Projet d'implantation d'un parc photovoltaïque au sol sur la commune de Baudres (36)

Réponses à l'avis de la DDT du 6 octobre 2022

dossier n° PC 036 013 22 N0005

Carte 1 : Pression d'échantillonnage de réalisation des sondages pédologiques et localisation des zones humides potentielles

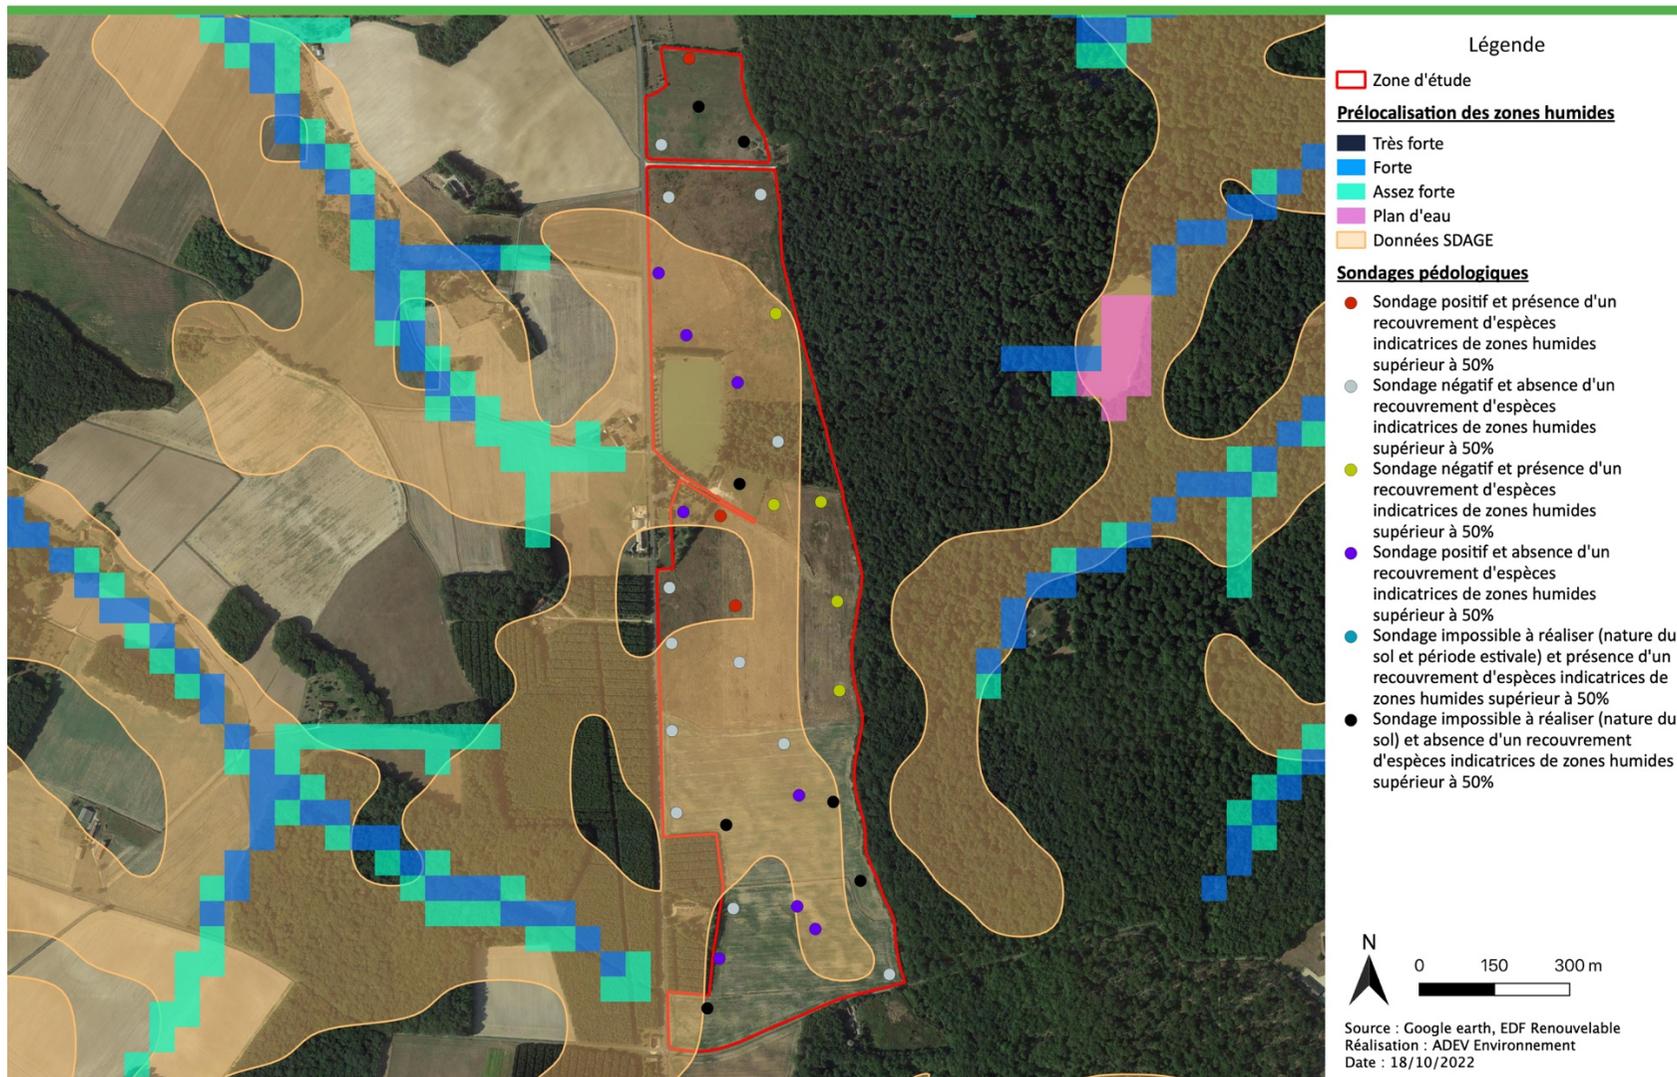
- 2) les surfaces potentielles en zone humide n'ont pas fait de sondage ; il convient d'effectuer les sondages complémentaires pour justifier de l'absence de zone humide et de l'absence d'impacts sur ces dernières le cas échéant ; au besoin la méthode d'évaluation des fonctionnalités des zones humides peut s'appuyer sur la méthodologie nationale OFB

Les sondages pédologiques ont été réalisés de manière homogène sur la zone d'étude en prenant en compte les surfaces de zones humides potentielles (données SDAGE), les données topographiques, les données hydrographiques etc.

Les zones humides identifiées dans le cadre du projet solaire de Baudres ont toutes été évitées. Les impacts sont évalués comme étant faibles en phase de chantier, exploitation et démantèlement. Une mesure de balisage de ces milieux est prévue dans l'étude d'impact.

Ci-après, une décomposition des données zones humides pour une meilleure compréhension.

Figure 1 : Noue centrale dans le cadre de la récupération des eaux pluviales

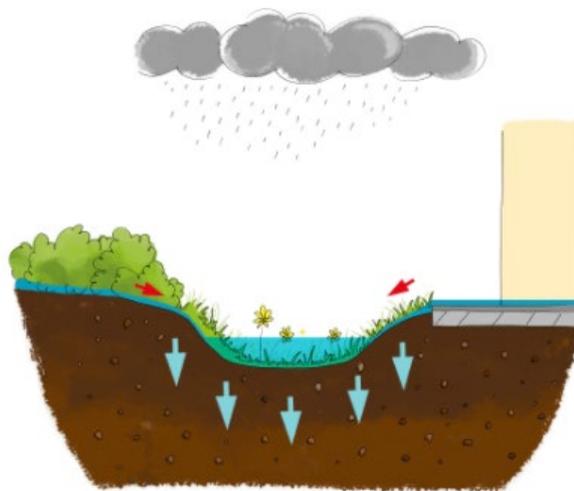
- 4) Des creusements de noues sont prévues et l'entretien de fossés existants sont prévus : ces actions doivent être évaluées en termes de conséquences sur les zones humides ; la création de noues en perpendiculaire des sens d'écoulement, comment l'entretien des anciens fossés de drainage doivent être justifiés au regard de l'objectif d'évitement des ZH dans le cadre des phases de travaux et d'exploitation.

Ci-après, le principe de création,

Le principe de la noue est de venir créer une zone de récupération des eaux pluviales et de ruissellement. Dans le cadre d'un projet de compensation zones humides dans l'Indre, la vocation première de la noue a été détournée pour permettre la création d'un autre type d'habitat, plus marécageux et donc plus propice aux espèces semi-aquatiques. Cette noue a une vocation différente d'une mare.

Dans le cadre du projet de Baudres, la noue sera principalement créée pour faciliter l'accès des amphibiens au lieu de reproduction. Dans un second temps, cette noue aura la même vocation que dans le cadre du projet de compensation dans l'Indre, puisque ce type d'aménagement entraîne une stagnation de l'eau permettant le développement d'espèces hygrophiles.

Effets attendus : N'ayant ni entrée, ni sortie d'évacuation, la noue va permettre à l'eau de s'infiltrer lentement et donc créer une zone où l'eau sera stockée une majorité de l'année. Des sols plus marécageux (réductisol) et tourbeux sont donc attendus dans les prochaines années.

Tiger Neo N-type

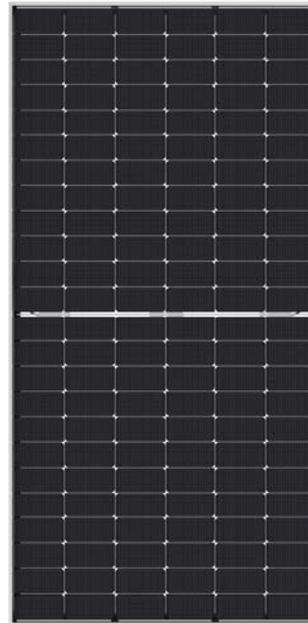
- 1) Concernant les panneaux, aucune mention de la nature des panneaux utilisés pour préserver les insectes (panneaux grilles blanches ou couches microtexturées ...)

Concernant les panneaux, le modèle qui sera mis en place n'est pas complètement défini à ce stade en raison des évolutions technologiques rapides.

Néanmoins, il est probable que la centrale solaire soit équipée de panneaux de type "Jinko Tiger Pro 570Wp", dont les données techniques sont fournies à titre d'exemple en Annexe 1 de la présente note.

Ce type de panneaux a déjà été installé sur nos centrales solaires, sans observation particulière d'impact sur les insectes.

PLAN DE MASSE RESEAUX EXISTANT AU 1/2000ème

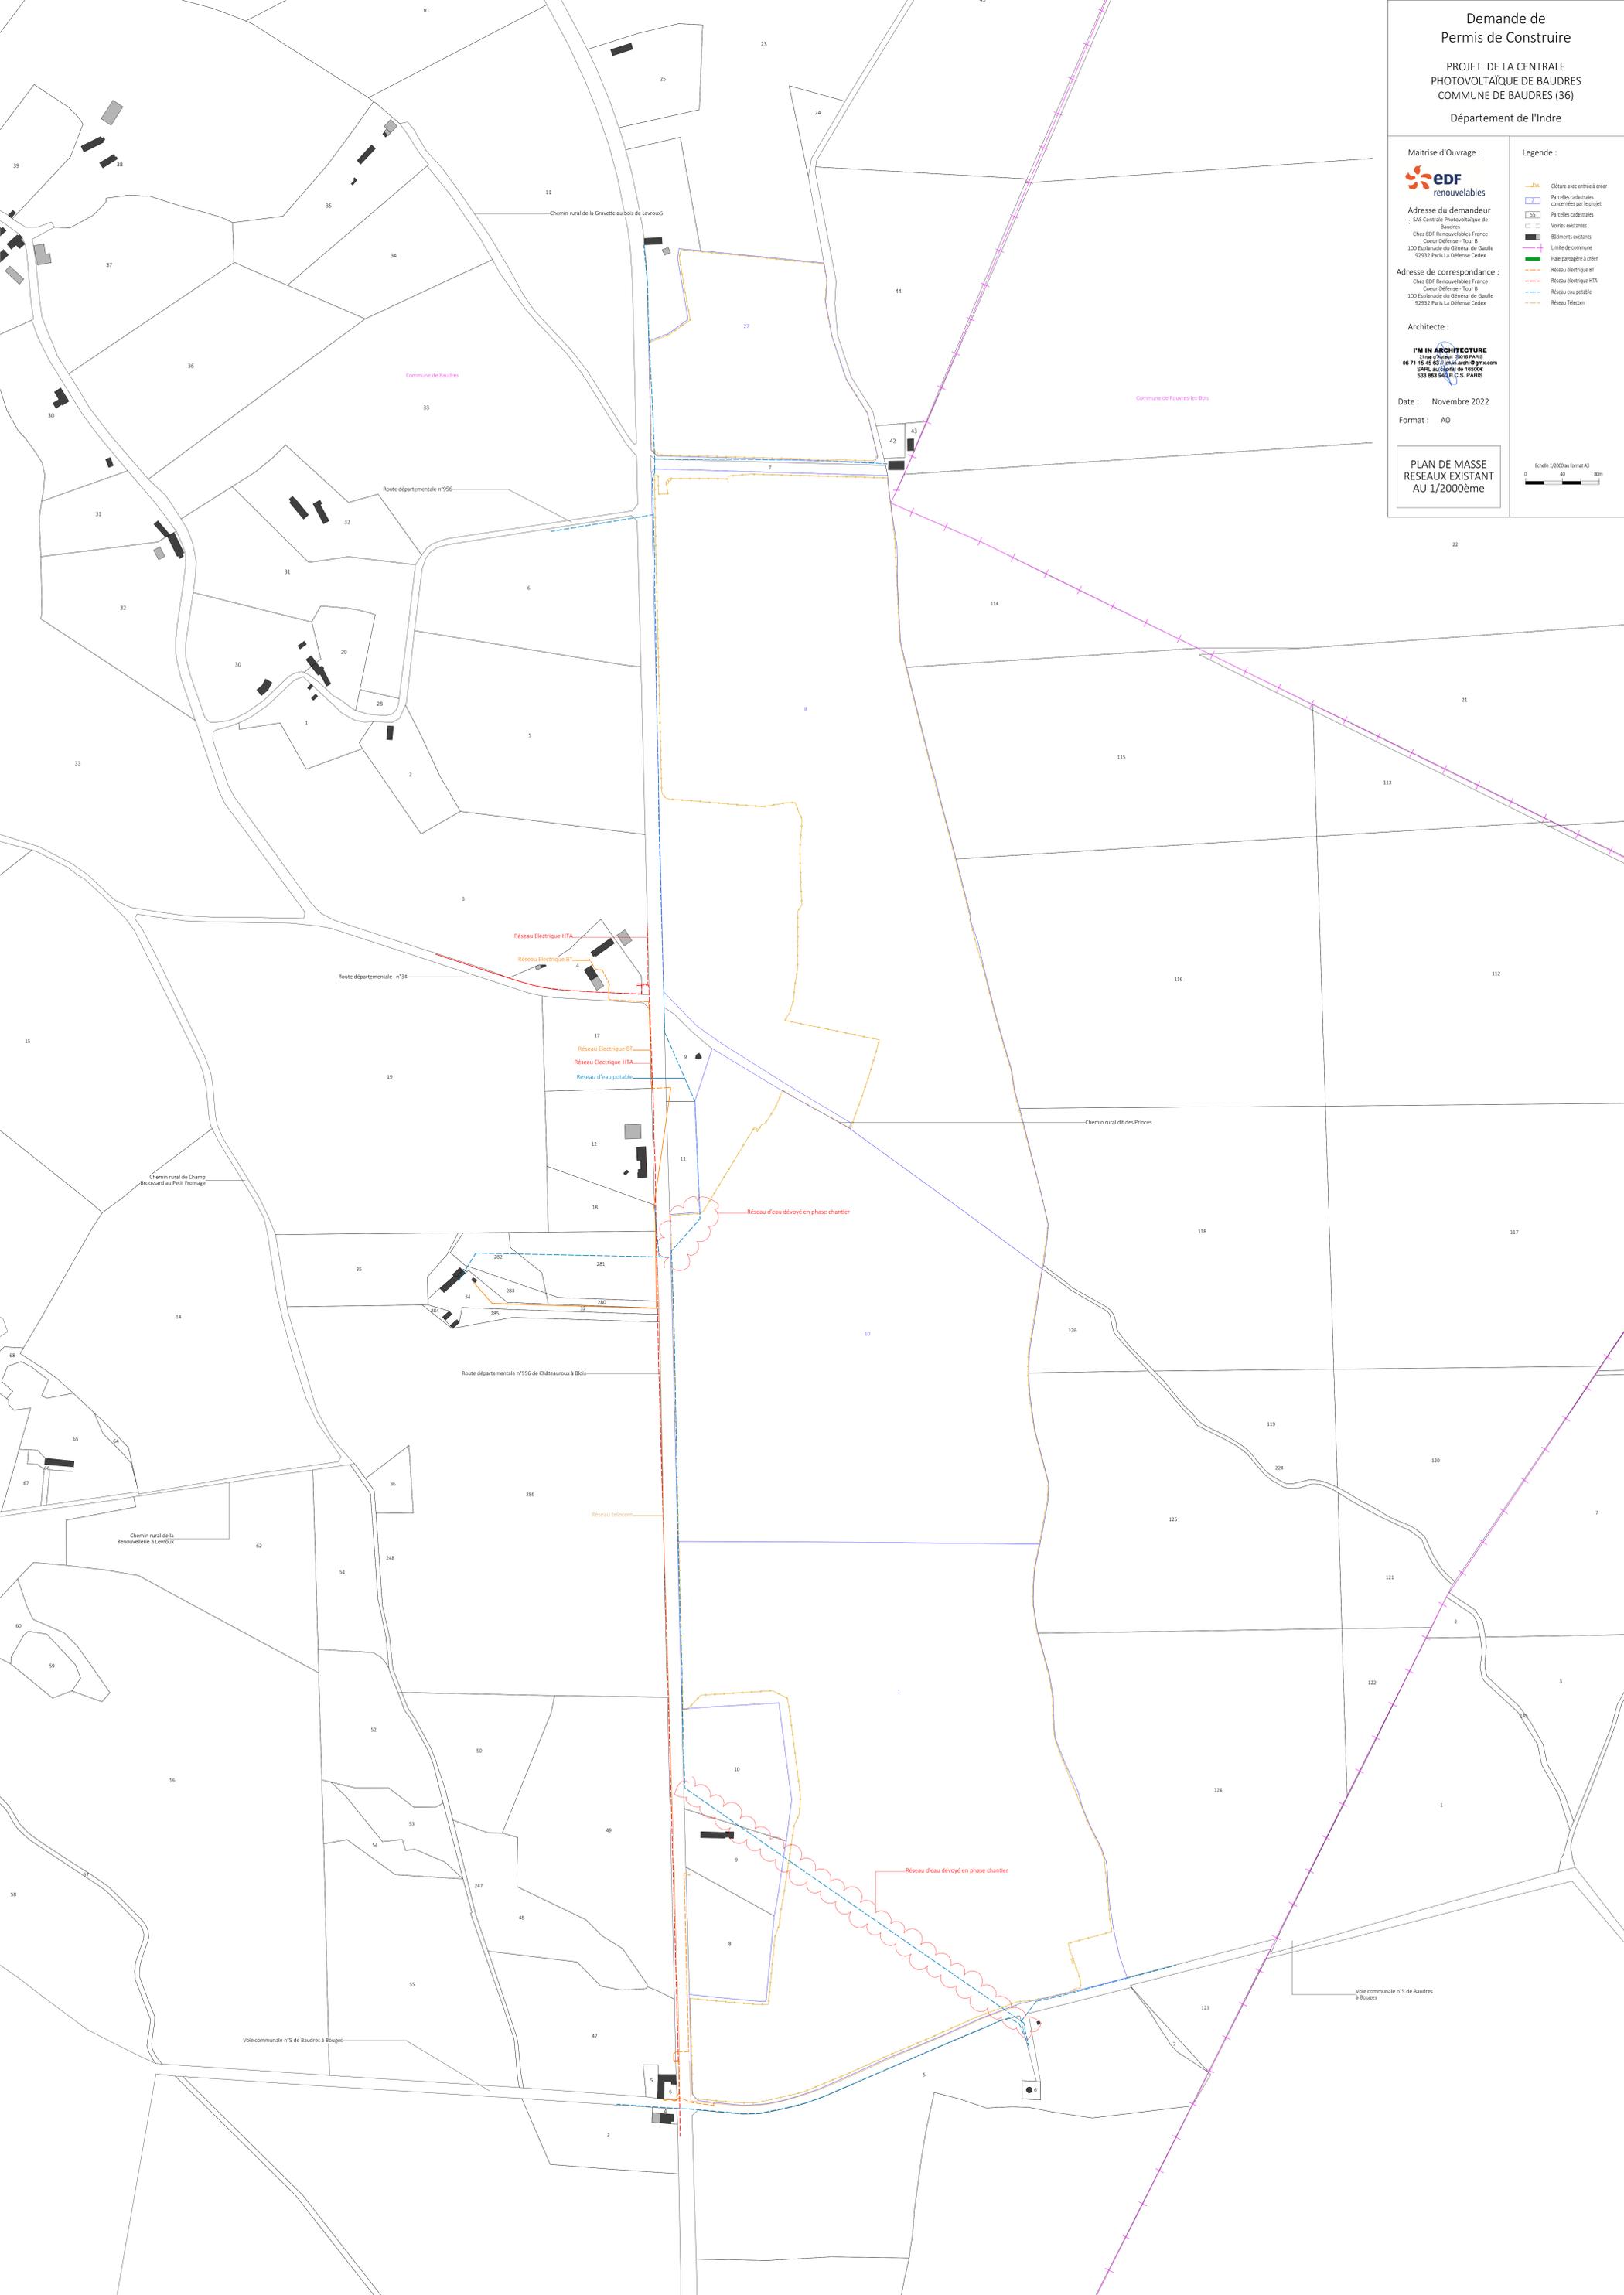
- **PC02 - Un plan de masse des constructions à édifier ou à modifier en précisant les réseaux à créer ou existants [Art. R. 431-9 du code de l'urbanisme] - Nombre d'exemplaires : 1 exemplaire par dossier.**

En Annexe 2 : Plan des réseaux existants avant construction.

Comme indiqué dans l'Etude d'Impact Environnemental (chapitre 4.4.8 Les Equipements de viabilité et réseaux divers, p.128), il existe une canalisation d'eau potable qui traverse l'emprise du projet en partie sud.

Le Syndicat des Eaux du Boischaud Nord a confirmé à EDF Renouvelables la possibilité de déviation de ce réseau, le long des routes RD 34 A et RD 956. Le Syndicat des Eaux du Boischaud Nord a transmis un devis à EDF Renouvelables pour cette opération. Cette déviation pourra permettre de s'affranchir d'une quelconque servitude et ainsi de disposer des panneaux au droits de l'emplacement actuel de cette canalisation
